wielkopolskie centrum onkologii

Poznań, dnia 26.05.2020
EZ/350/7/2020/...348.....

dotyczy: Wykonanie robót budowlanych wraz z umeblowaniem pomieszczeń w ramach zadania : Budynek ambulatoryjny- Rozbudowa Wielkopolskiego Centrum Onkologii w kierunku ul. Strzeleckiej.

Wielkopolskie Centrum Onkologii uprzejmie informuje, iż wpłynęły zapytania do Specyfikacji Istotnych Warunków Zamówienia, na które udzielamy odpowiedzi.

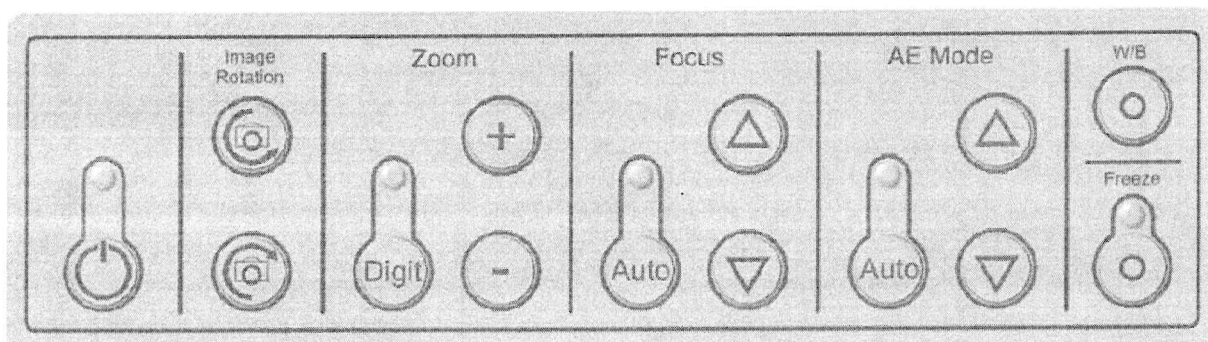
Czy zamawiający dopuści do zaoferowania lampę operacyjną z klasą ochrony IP=43?

Jak w pyt. 295 - Zamawiający przedstawił zmodyfikowany opis parametrów lamp operacyjnych w odpowiedzi na wcześniejsze pytanie nr 157.
